**PAUR ex D.Lgs. 152/2006 art. 27-bis e L.R. 10/2010 art. 73-bis, <Progetto di del Parco eolico denominato <Passo di Frassineto= della potenza di 29,4 MW composta da n. 7 aerogeneratori ed opere di connessione ubicati nei comuni di Pieve di Santo Spirito e Badia Tedalda (AR).
Proponente: F.E.R.A S.r.l.**

Il presente rapporto, redatto nell’ambito delle osservazioni di parte Club Alpino Italiano Gruppo Regione Toscana, prende in considerazione esclusivamente gli aspetti geologici e geologico tecnici relativi alle scelte progettuali ed alle loro interferenze con l’ambiente montano e pedemontano, così come esposte nel progetto la cui documentazione è stata depositata alla Regione Toscana - Settore Valutazione di impatto ambientale- Valutazione ambientale strategica - Opere pubbliche di interesse strategico regionale.

OSSERVAZIONI PROGETTO PARCO EOLICO "PASSO FRASSINETO"

Stralcio carta Geologica Regione Toscana (da DB Geologico)

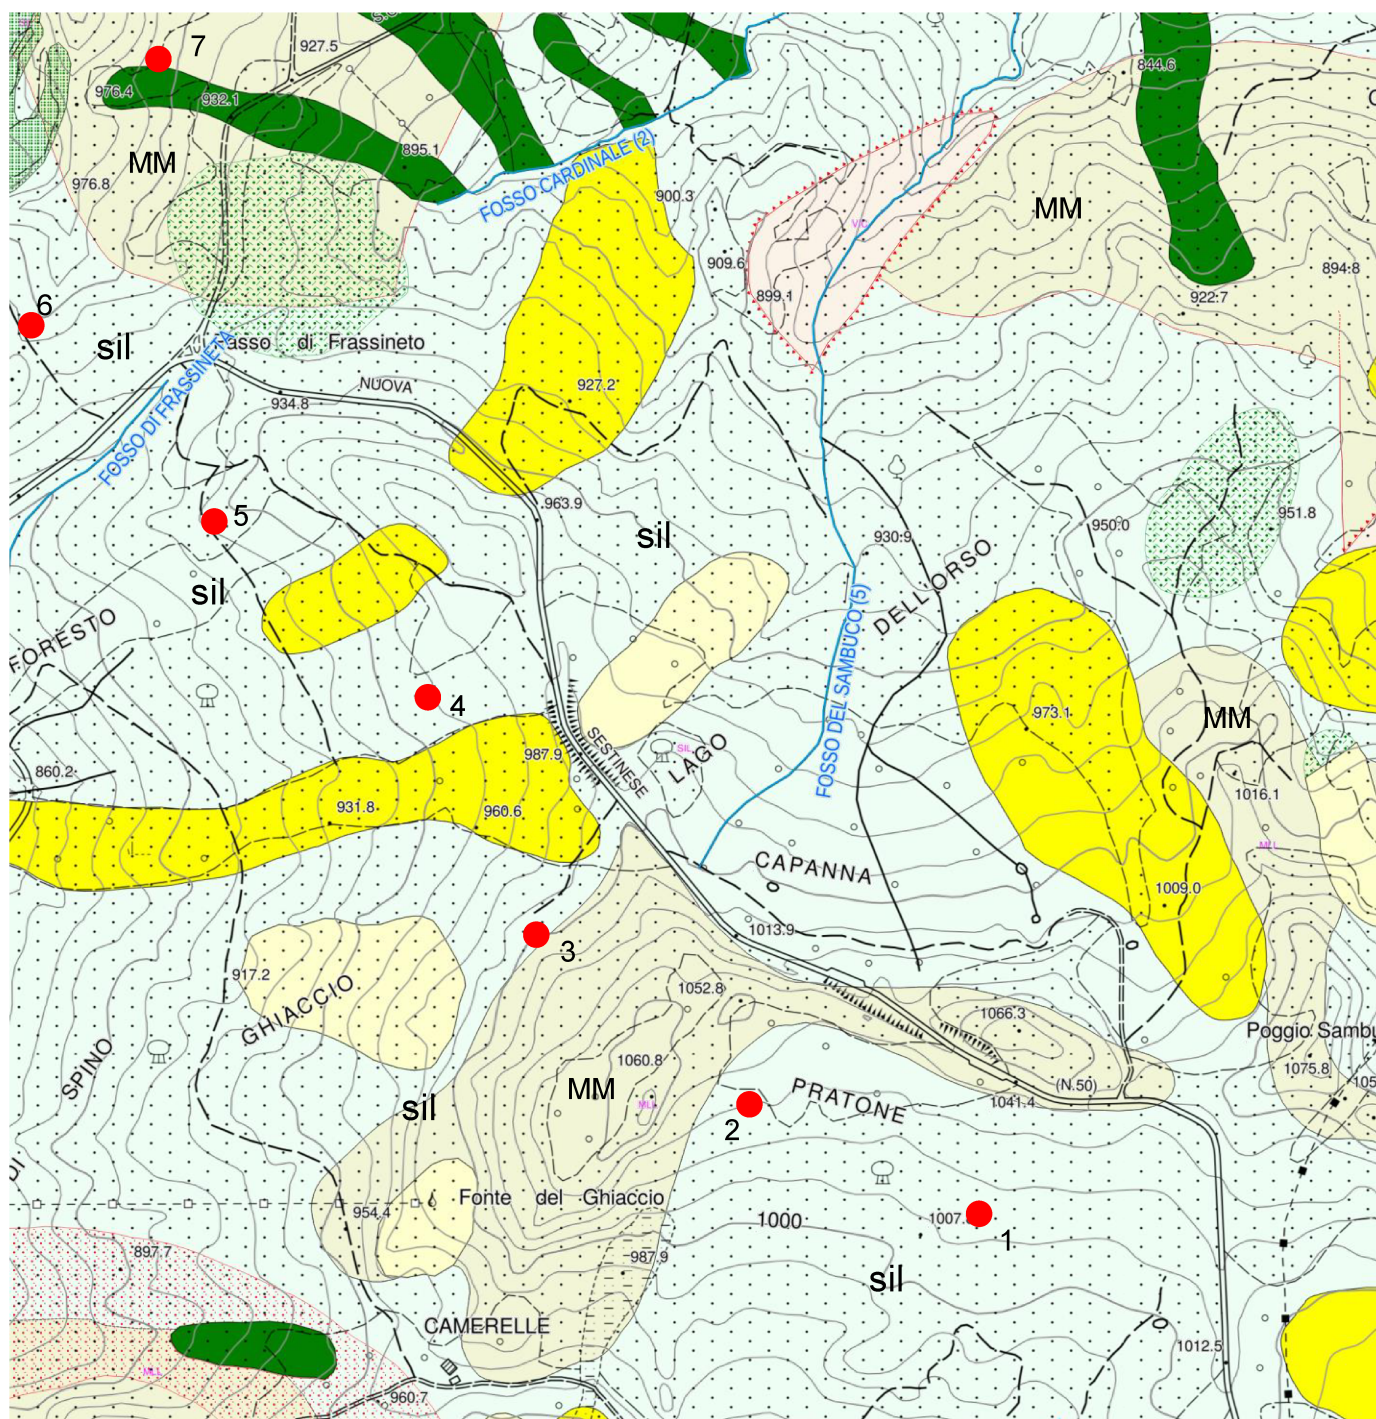
Si osserva inoltre che le cartografie geologiche disponibili risultano abbastanza diverse tra loro. La Carta Geologica del PRG (Tav. 02a) del Comune di Pieve Santo Stefano riporta un'ampia zona di crinale indicata come *“depositi di frana con indizi di evoluzione”* e su questa area andranno ad insistere addirittura ben due aerogeneratori: AG04 ed AG05.

**Stralcio della Carta Geologica Regione Toscana con ubicazione degli aerogeneratori.
Le “torri eoliche” sembrano per lo più insistere sulle argilliti di Sillano**
